0 1 2 3 4
NT Voorgevel

DOSSIER 2520_STEE29	TEKENAAR IT	BOUWHEER Naam opdrachtgever Straat opdrachtgever Stad opdrachtgever Telefoon opdrachtgever	ARCHITECT Atelier Detail BVBA Ijzerweglaan 5 9050 Gent 09/278.55.67 info@atelierdetail.be 	
FASE BOUWAANVRAAG				
ONTWERP NIEUWBOUW VAN EEN RIJWONING + KANTOOR		BOUWPLAATS Steenhouwersstraat 29 9050 Gent 20e afd. sec.: A, nr.:182Y	INHOUD NT Voorgevel	
			SCHAAL 1:100	DATUM 20/01/2024

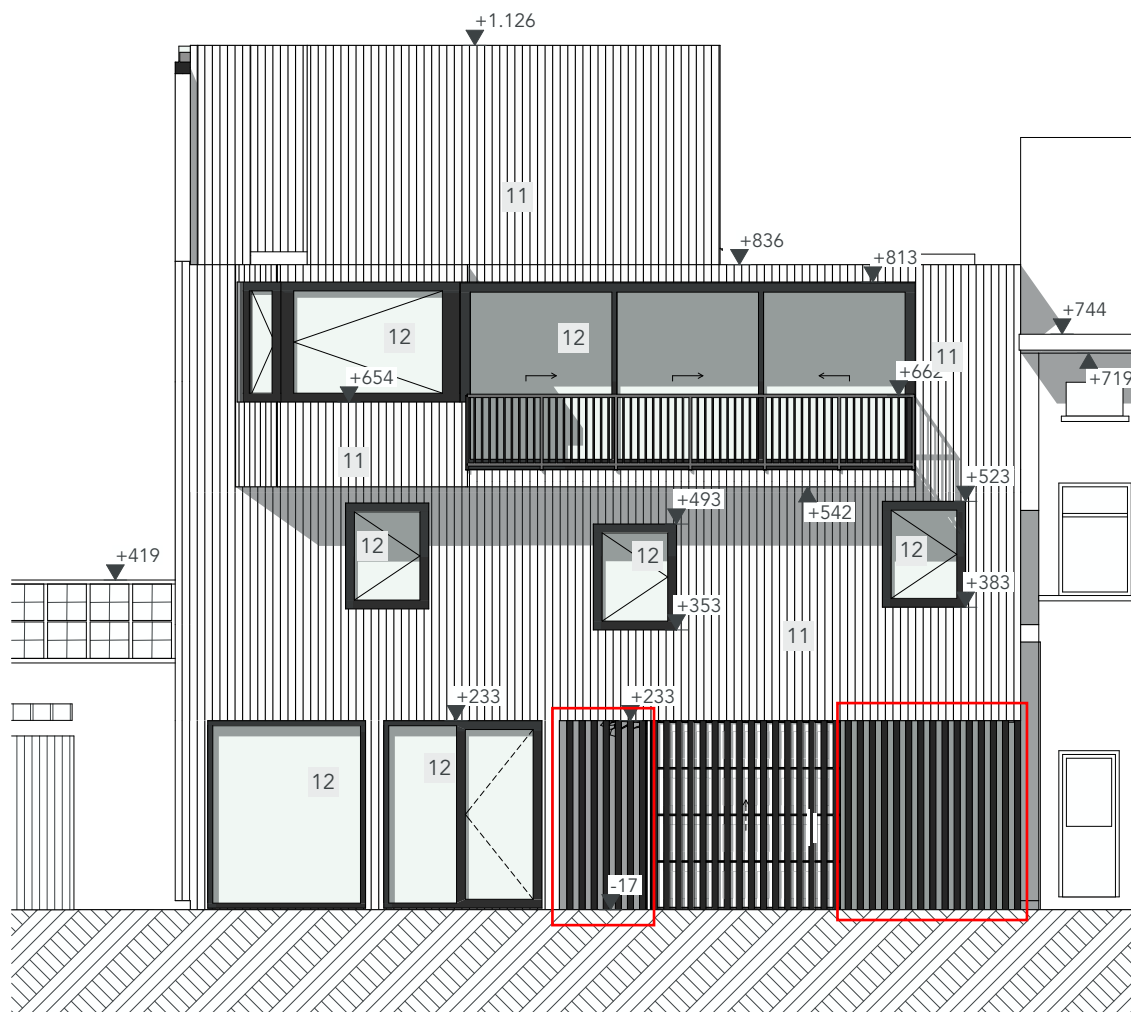
Contact met de straat

De gelijkvloerse gevel voorzien van spijltjes moet voldoende contact met de straat mogelijk maken. Hierbij dient de afstand tussen de spijltjes doorzichtig voorzien te worden en kunnen deze niet opgevuld worden. Het voorzien van een raampartij is hier wel mogelijk. De zone van de garagepoort mag wel gesloten voorzien worden.

**ZIE BIJZONDERE
VOORWAARDE(N)**
